Projet d'implantation d'une usine de traitement de la brasque usée à Jonquière

*Réponses à la troisième série de questions et commentaires
du ministère de l'Environnement*

Décembre 2002

TecSult Inc.
experts-conseils

FIGURE : 5.2.2A

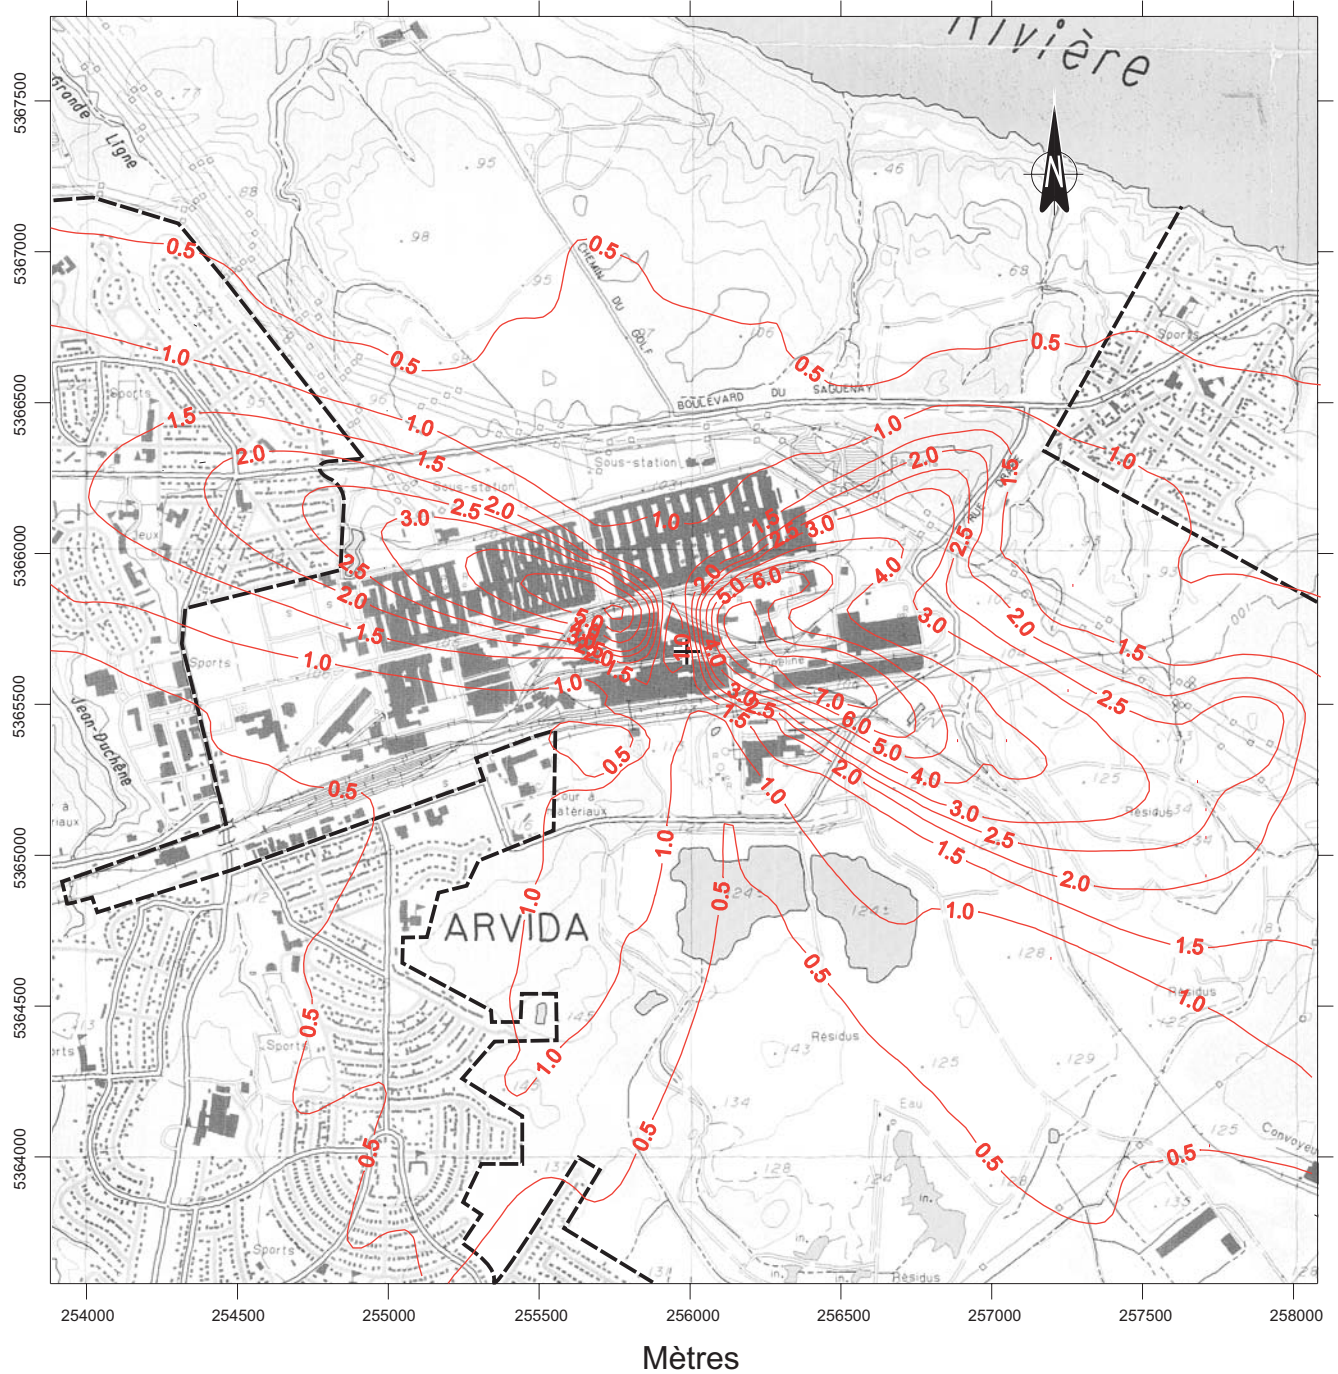
QCA-71. *Nous constatons que l'initiateur juge trop théorique et inopportun d'évaluer la contribution des particules fines secondaires générées par les gaz émis par l'usine projetée (R-51 et R-53). Nous considérons toutefois que notre demande est justifiée et mérite des commentaires supplémentaires.*

Nous croyons que la formation de particules secondaires, à partir des émissions d'ammoniac, est scientifiquement plausible et qu'elle mérite, à tout le moins, d'être évaluée.

Les concentrations maximales d'ammoniac obtenues par modélisation à l'extérieur des limites de la propriété en considérant la présence de l'incinérateur sont présentées au tableau ci-dessous. Ce tableau remplace le tableau 5.2.5 de l'étude d'impact. Les concentrations au sol ont été évaluées sur une période d'une heure et sur une base annuelle.

Les concentrations maximales obtenues représenteraient au plus 12,9% du critère horaire pour l'ammoniac. Ces résultats montrent que l'utilisation de l'incinérateur permet de réduire d'environ 70% la concentration maximale d'ammoniac dans l'air ambiant à l'extérieur des limites de la propriété par rapport à la situation où l'incinérateur n'était pas considéré.

La figure 5.2.2-A, ci-jointe, illustre les isocontours des concentrations d'ammoniac calculées sur une base annuelle pour l'année 1996 dans une zone d'un rayon de 2 km autour de l'usine. La figure 5.2.2-B présente les isocontours des concentrations maximales horaires de NH₃ (1998)

FIGURE : 5.2.2B

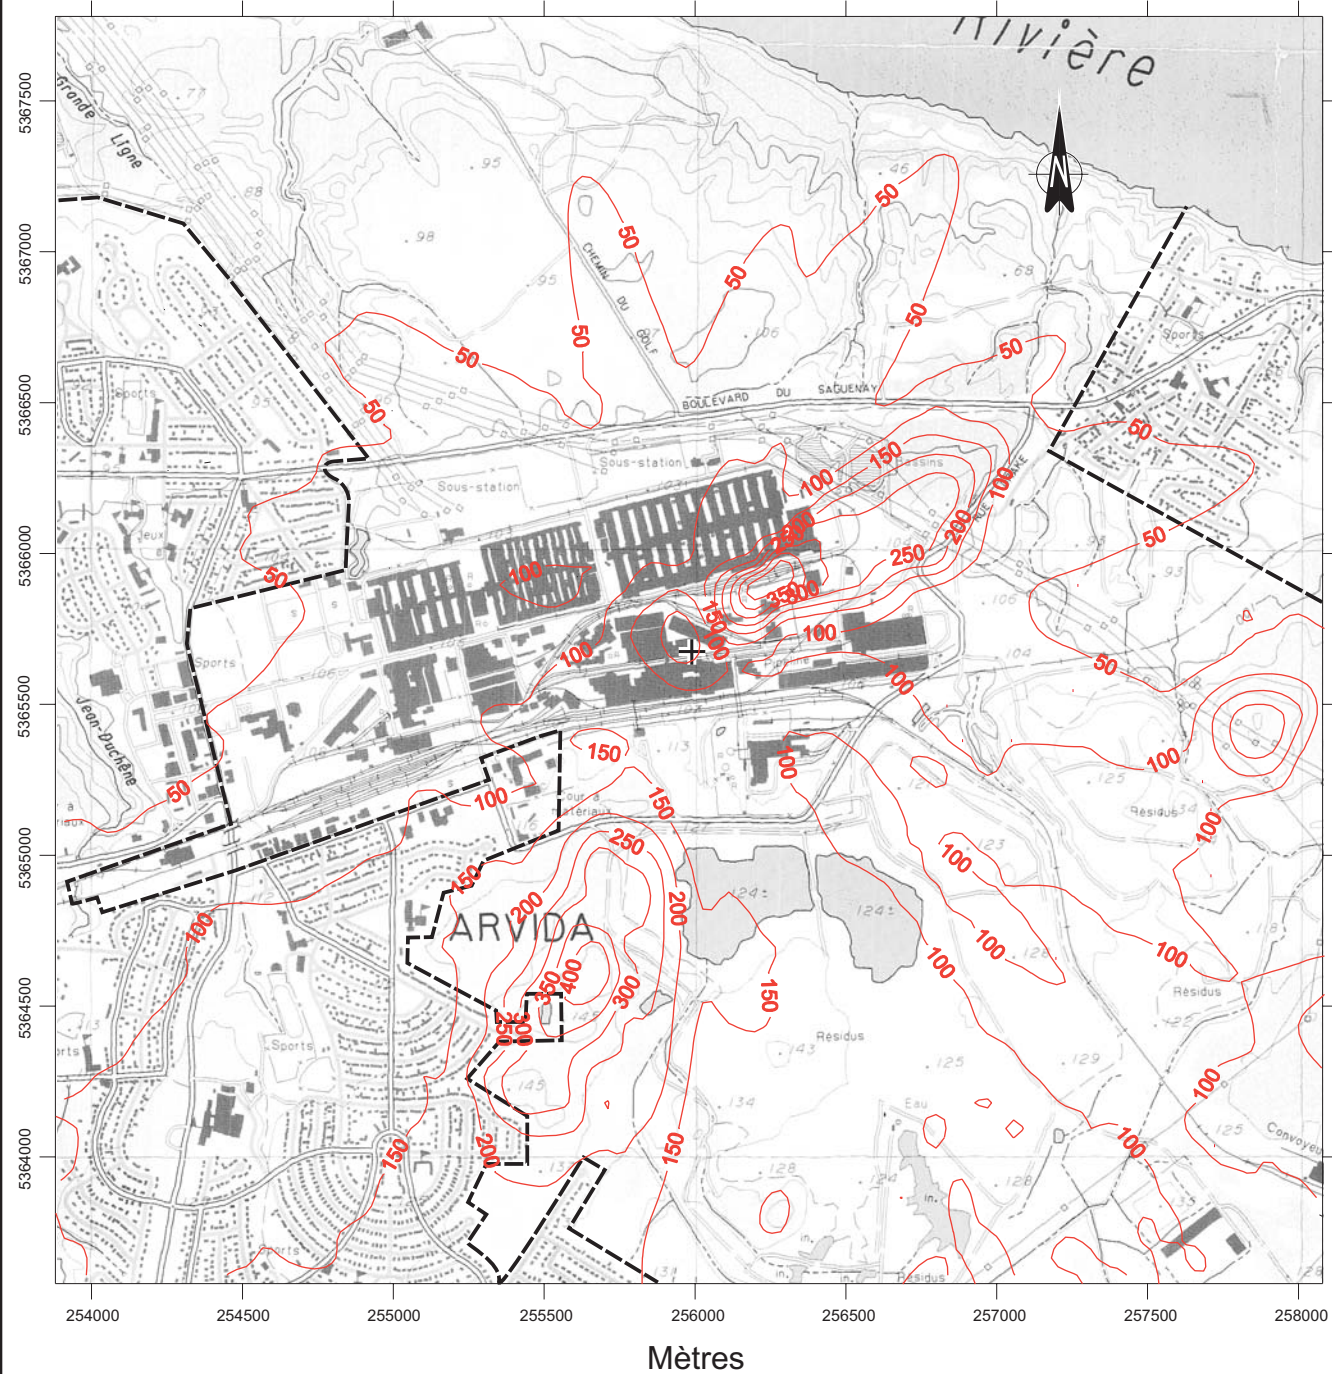
*Considérant que, selon les modélisations, les concentrations maximales horaires de NH₃, à l'extérieur des limites de la propriété, seront de l'ordre de 1 340 µg/m³ et que les concentrations maximales horaires (niveau de fond au poste récepteur) de SO₂ au voisinage de la future usine sont de l'ordre de 490 µg/m³, nous croyons qu'il ne serait pas « inopportun » de considérer l'ammoniac comme précurseur potentiel important de particules fines secondaires. De plus, même si la contribution de la future usine en particules fines émises directement est faible, le milieu récepteur est quant à lui déjà problématique au niveau des particules fines avec une concentration de l'ordre de 50 µg/m³ sur 24 heures à la station du parc Berthier alors que le critère du ministère de l'Environnement est de 30 µg/m³ (98^e percentile). L'étude ne devrait-elle pas inclure l'hypothèse suivante : que l'ammoniac réagisse totalement avec le SO₂ et les NO_x disponibles dans l'air ambiant, incluant les émissions directes et le niveau de fond? En adoptant cette hypothèse, le promoteur estimerait de façon **sécuritaire** l'impact et éviterait une approche trop « théorique » dans la détermination des concentrations de particules (secondaires) fines dans l'air ambiant.*
